ГОСТ 12809—80

ШТУЦЕРА САНИТАРНЫХ УЗЛОВ САМОЛЕТОВ И ВЕРТОЛЕТОВ

Изменение № 1 ГОСТ 12809—80 Штуцера санитарных узлов самолетов и вертолетов. Типы и размеры

Черт. 1

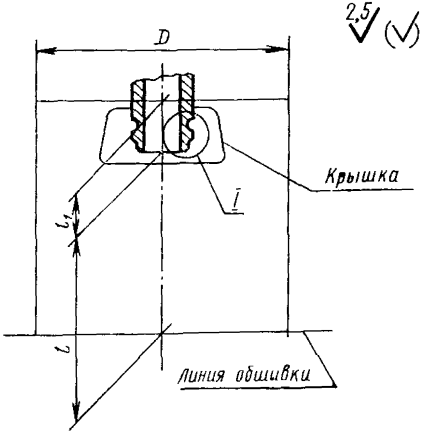
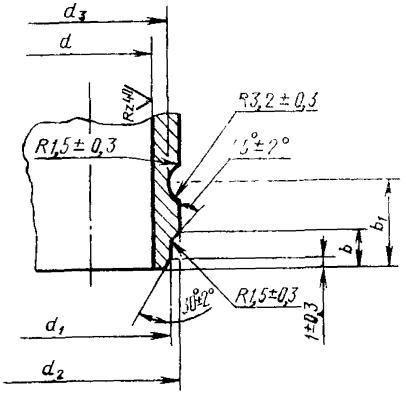
Пункт 3. Чертеж 1. Заменить обозначение шероховатости поверхности:

Тип 1

выносной элемент 1:
